改善箇所説明図

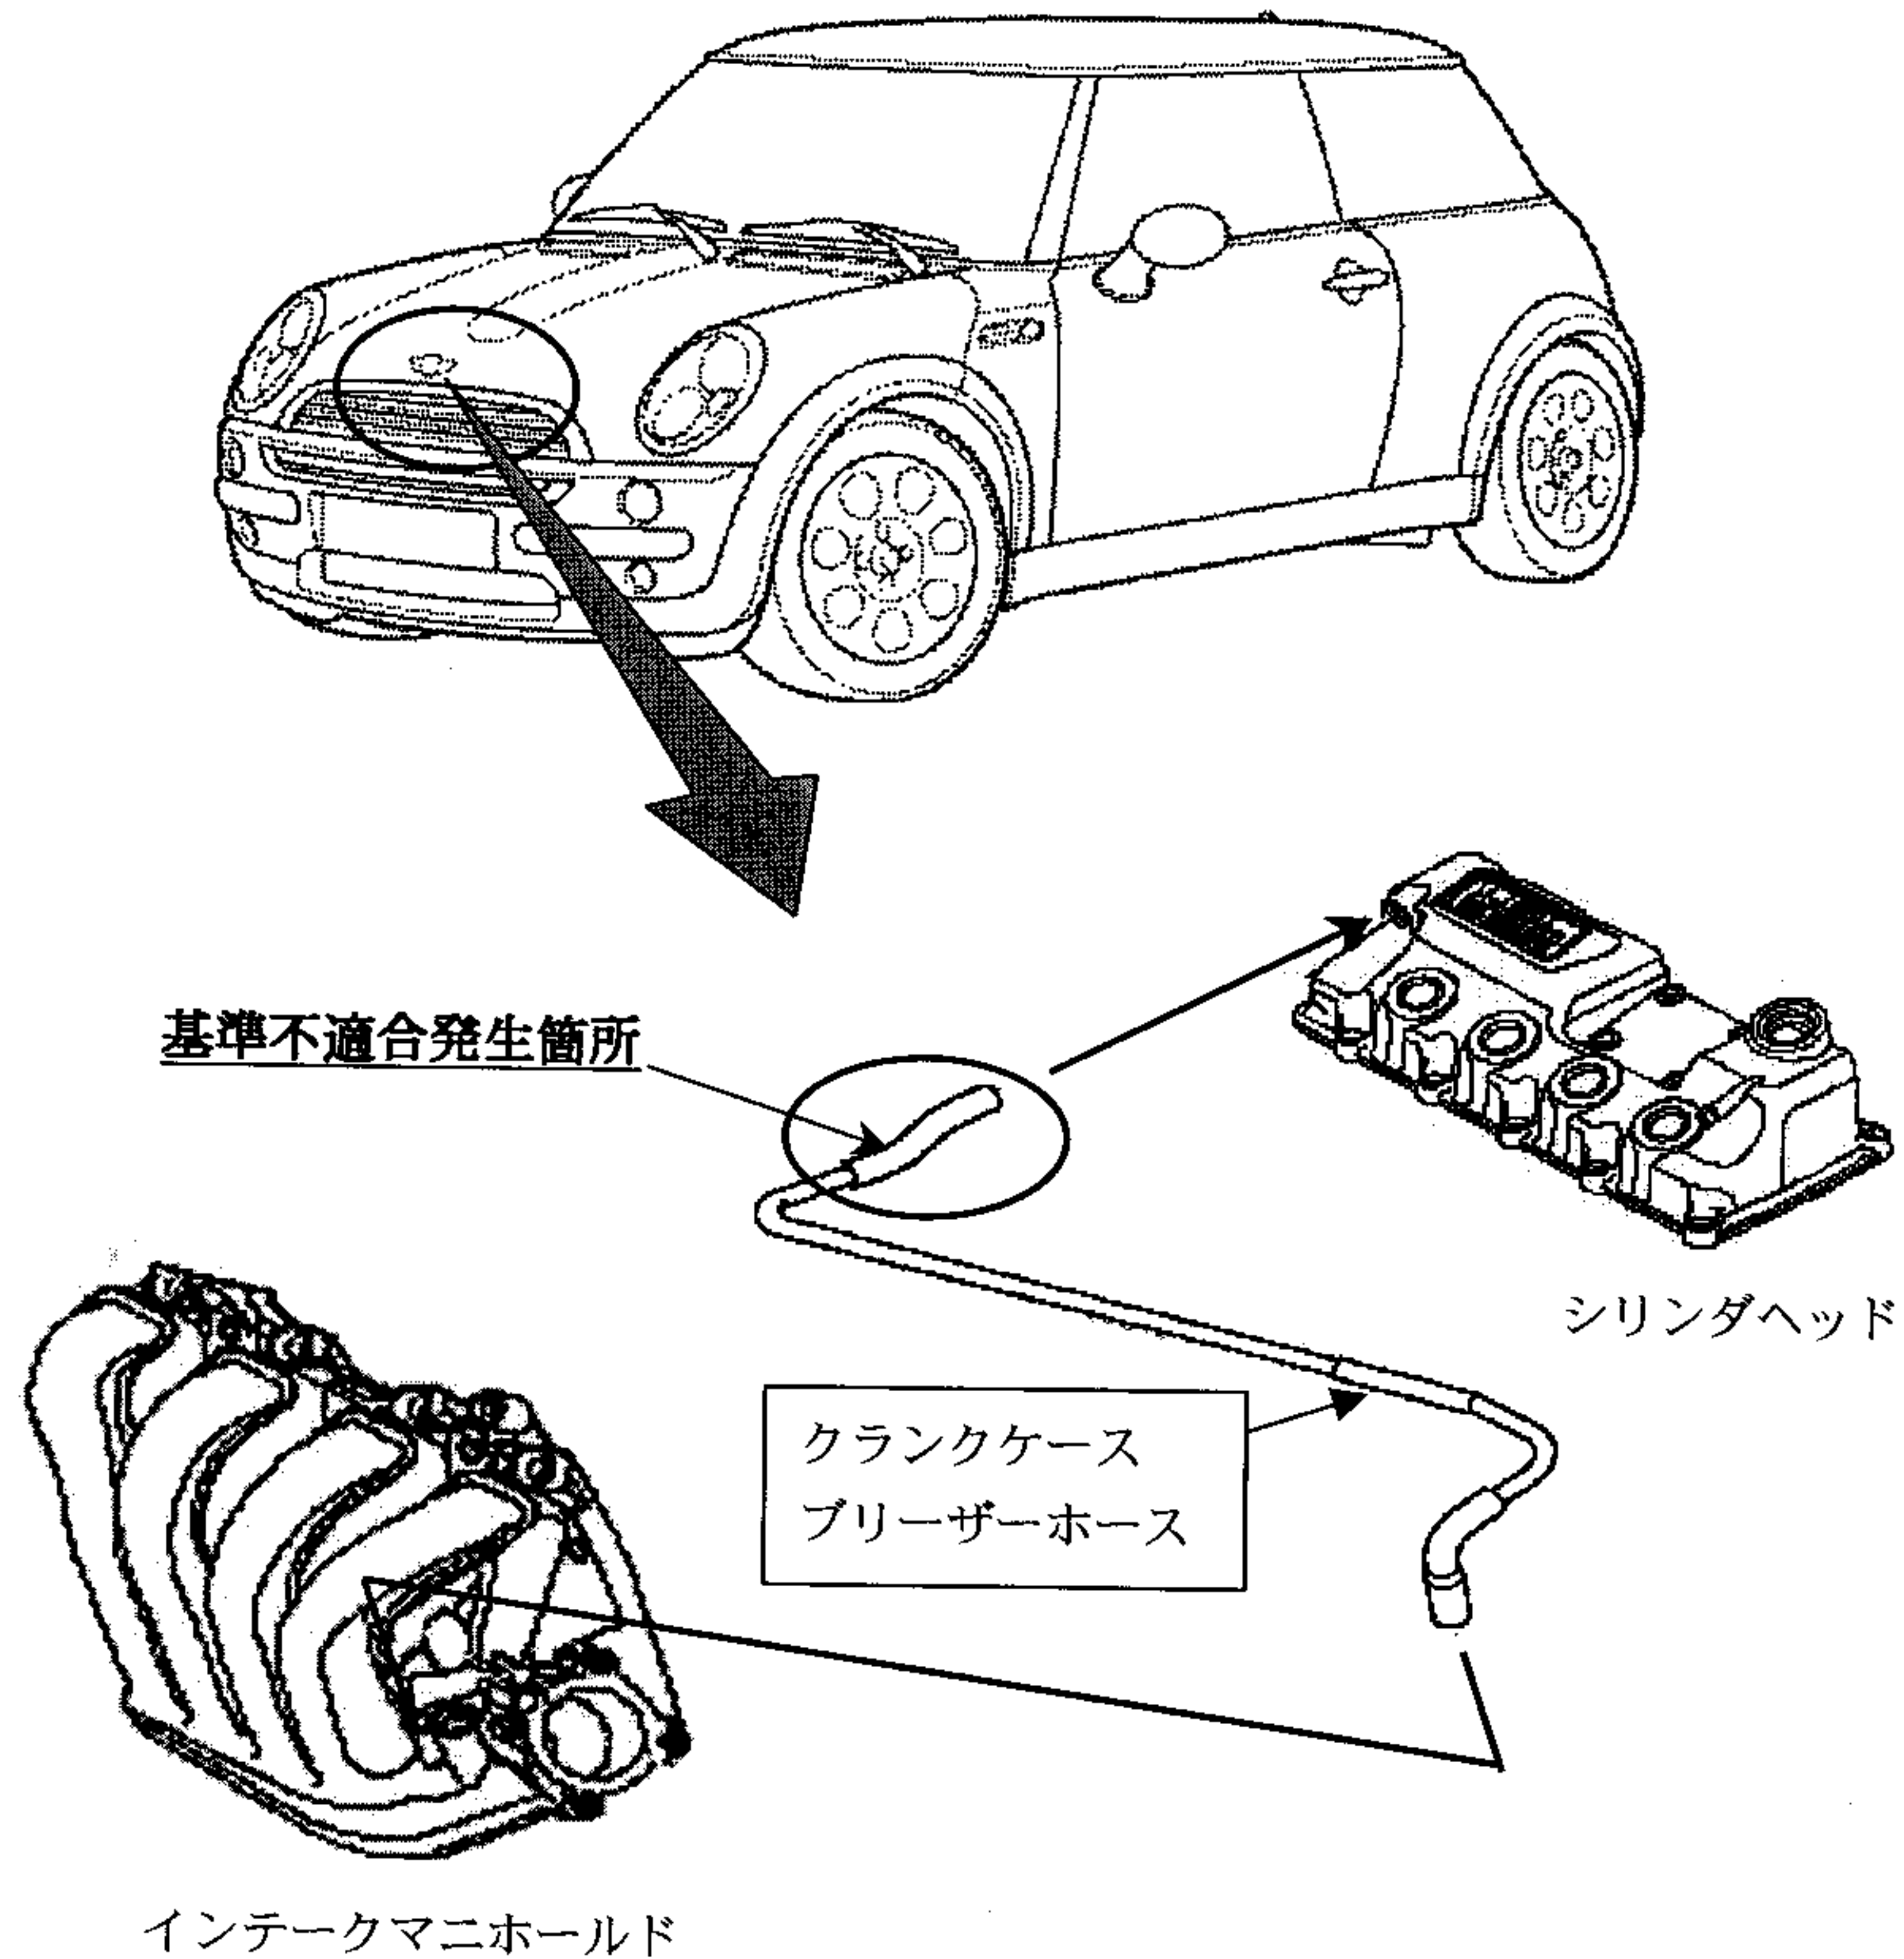
不具合の内容

シリンダヘッドとインテークマニホールドの間にあるクランクケースブリーザーホース（ブローバイホース）の材質が不適切なため、使用過程において、当該ホースが膨張および軟化し、エンジンの振動によりシリンダヘッドと干渉し、異音が発生することがある。そのままの状態で使用を続けると当該ホースに亀裂を生じ、最悪の場合、ブローバイガスが大気中に放出されるおそれがある。

改善の内容

全車両、クランクケース ブリーザーホースを良品と交換する。

は交換部品を示す。
